**Avis de la Mission Régionale d'Autorité environnementale
de Bourgogne-Franche-Comté
sur le projet de parc photovoltaïque flottant incluant la
consolidation des berges de l'Arroux sur la commune de
Gueugnon (71)**

N °BFC – 014198/GUNENV

Figure 4 : Linéaire des aménagements prévus (consolidation des berges de l'Arroux) (source : dossier loi sur l'eau)

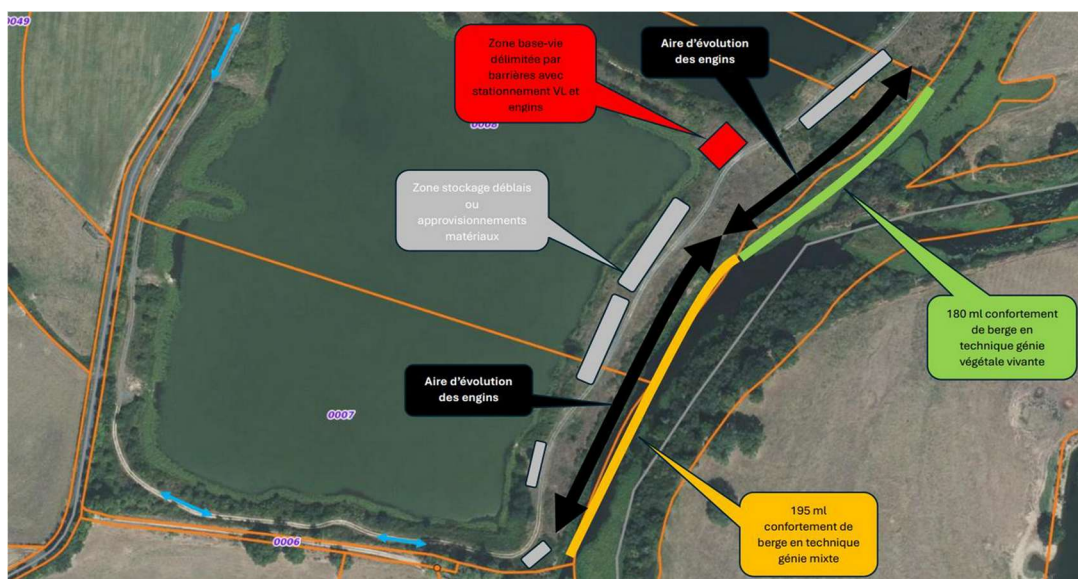
Enfin, une recherche de zones humides a été conduite sur les critères floristiques et pédologiques (à partir de 24 sondages) : le dossier conclut à la présence d'une « zone humide pédologique sur un linéaire de 135 m », qui concerne les aménagements par techniques végétales vivantes ; cependant, l'illustration 34 du dossier loi sur l'eau montre également la présence d'un habitat caractéristique de zones humides (Herbiers à Jussie) qui ne paraît pas pris en compte dans cette estimation du linéaire.

La MRAe recommande de préciser le linéaire d'aménagement de la berge concerné par des zones humides, en incluant la présence des habitats caractéristiques de zones humides, conformément à l'arrêté du 24 juin 2008²².

Figure 5 : Coupe des aménagements par technique mixte (source : dossier Loi sur l'eau)

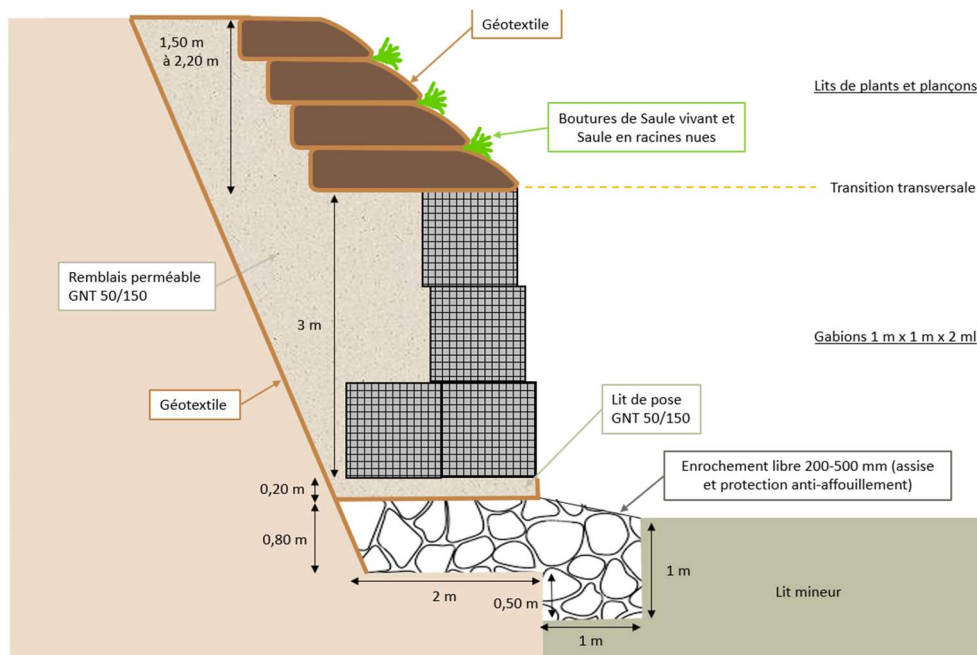
Comme on le voit sur la coupe ci-dessus, la solution envisagée revient à réaliser, au niveau de la berge, un mur quasiment vertical de 3 m de haut : il s'agit d'un dispositif lourd, susceptible de provoquer des impacts notables sur le milieu naturel. Plusieurs conséquences sont en effet à même de se produire du fait de cet aménagement, pour l'heure non étudiées dans le dossier fourni. Pour ce qui concerne les populations piscicoles, de mammifères et d'oiseux, d'une part, l'étude ne fournit pas d'éléments sur une éventuelle perte de capacité d'accueil sur tout le linéaire aménagé, du fait de la pose de gabions sur une telle hauteur (impossibilité d'occupation des espaces inter-blocs par ces espèces). Il en est de même, pour les herbiers enracinés potentiellement présents.

D'autre part, l'installation de gabions est susceptible de modifier sensiblement la vitesse des écoulements en aval immédiat de l'ouvrage : cela pourrait non seulement affecter la faune et la flore locales, mais également provoquer des problèmes d'érosion en aval sur les berges de l'Arroux. Ces phénomènes ne sont pas évoqués dans l'étude, ce qui en constitue un manque significatif. La problématique de l'érosion paraît d'autant plus essentielle que le site y est manifestement sensible, comme en témoigne l'état actuel des berges ; ainsi, un aménagement de ce type, assez intrusif et mené sans réflexion globale pourrait conduire à repousser le problème un peu plus en aval plutôt que de le traiter en profondeur.

- **d'évaluer l'impact potentiel sur les populations piscicoles, de mammifères et d'oiseaux, voire sur les herbiers enracinés, de la pose de gabions sur un linéaire de 195 m ;**
- **d'étudier les effets de l'aménagement des berges de l'Arroux sur la vitesse d'écoulement et les éventuels effets en aval susceptibles de provoquer des phénomènes d'érosion;**
- **d'envisager, le cas échéant, d'autres solutions techniques de moindre impact environnemental.**
